**AVIS RELATIF À LA PROTECTION
CONTRE LES EVENTUELS EFFETS NOCIFS ET NUISANCES
PROVOQUÉS PAR LES RAYONNEMENTS NON IONISANTS
GÉNÉRÉS PAR DES ANTENNES ÉMETTRICES STATIONNAIRES
Commune : MONT-SAINT-GUIBERT - Exploitant : TELENET GROUP
Référence exploitant : BW4616P**

Rapport n° 3843 / 2025

Adresse	E411, 1435 MONT-SAINT-GUIBERT (Mont-Saint-Guibert)
Coordonnées Lambert belge 72	169631E 150220N
Type d'implantation	Pylône
Exploitant	TELENET GROUP
Réf. du site de l'exploitant	BW4616P

Figure 1 : Vue en plan des lieux de séjour et des points de contrôle

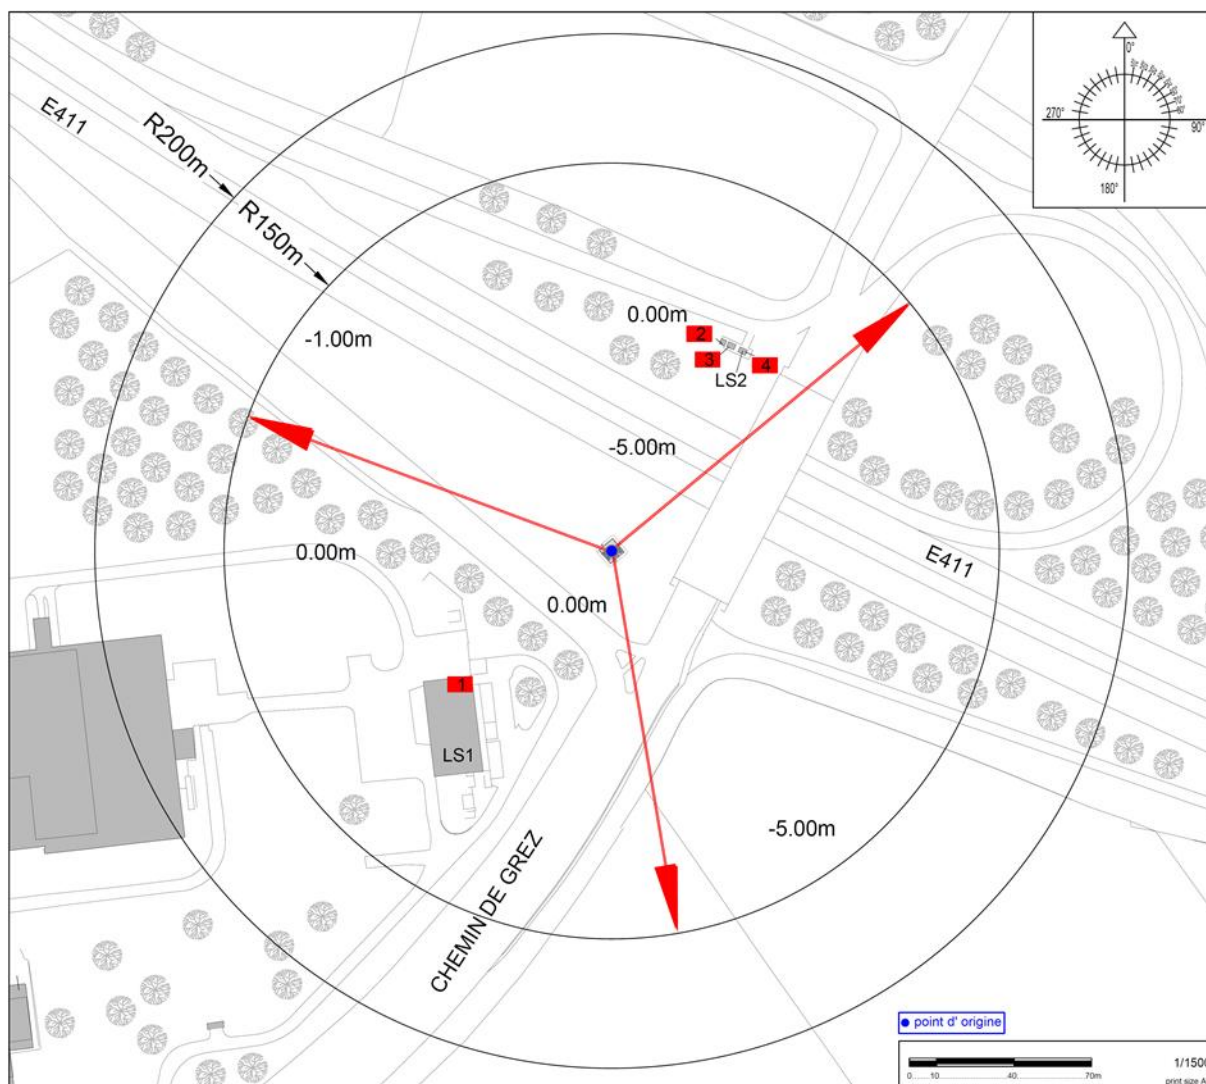
En ce qui concerne les antennes de l'installation mentionnées dans le tableau 1, la distance maximale à laquelle la limite pourrait être atteinte, à l'extérieur, est égale à 134,5 m. S'il n'y a pas de LS à une distance inférieure, les antennes respectent forcément la limite d'immission.

Dans le cas des LS situés à l'intérieur des bâtiments, une atténuation d'obstacle est prise en compte et il en résulte que la distance maximale à laquelle la limite pourrait être atteinte se réduit à 95,7 m.

Figure 2 : Vue en plan des installations d'antennes dans un rayon de 300 mètres autour de l'installation faisant l'objet de la demande d'avis

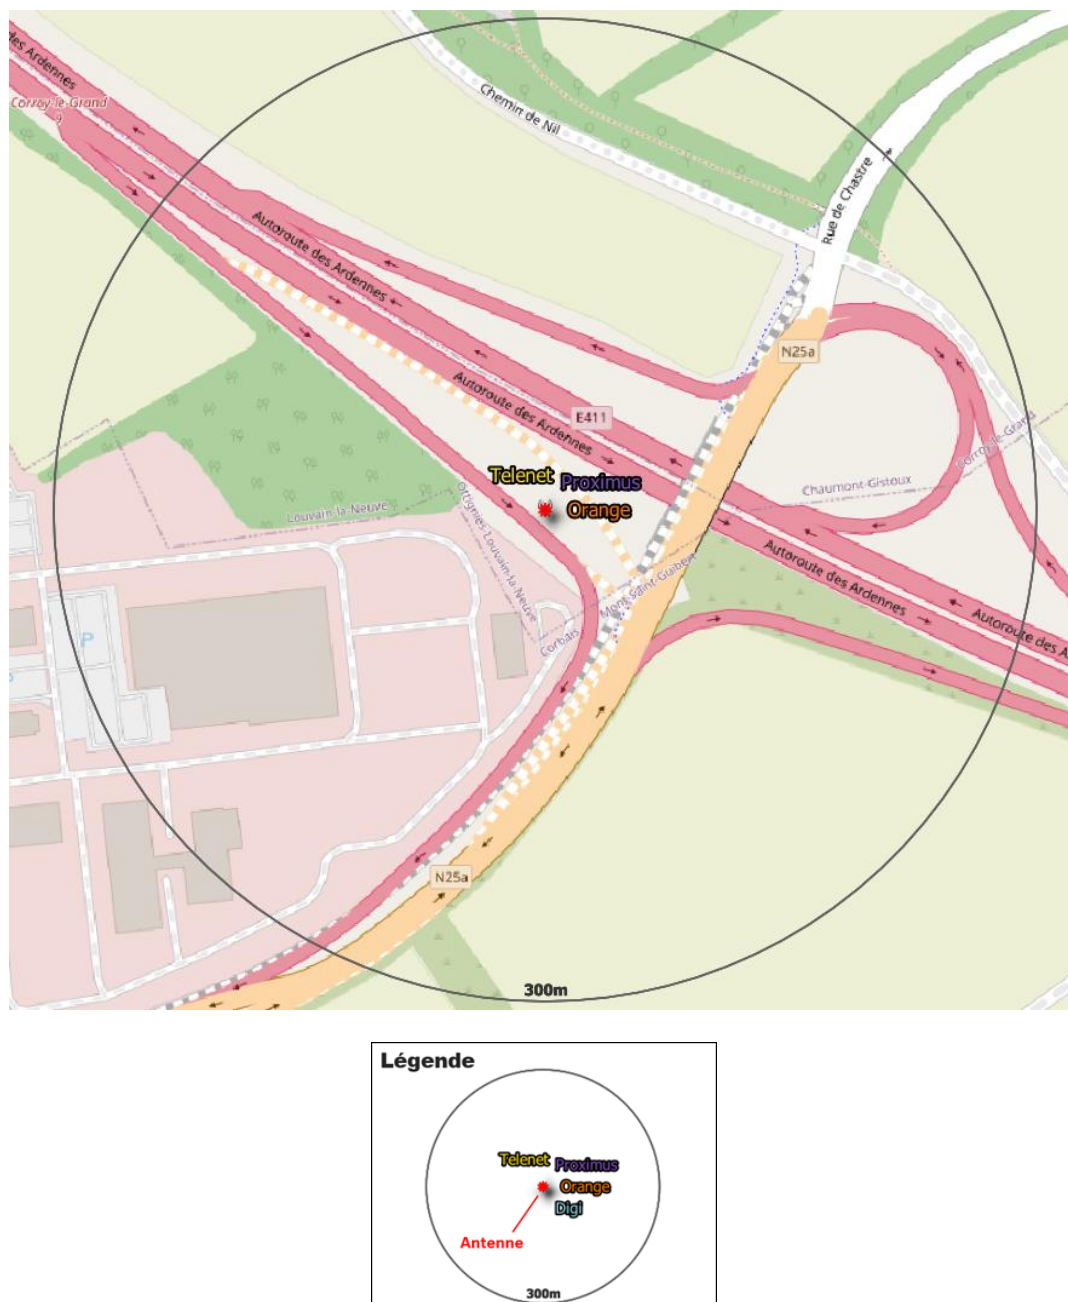
Compte tenu des considérations ci-dessus, il apparaît que l'intensité du rayonnement électromagnétique généré, dans les lieux de séjour situés dans un rayon de 300 mètres autour de l'installation référencée dans le paragraphe 2, par l'ensemble des antennes émettrices stationnaires de l'ensemble des exploitants du même site d'antennes émettrices stationnaires respecte la limite fixée à l'article 4, § 2 du décret.
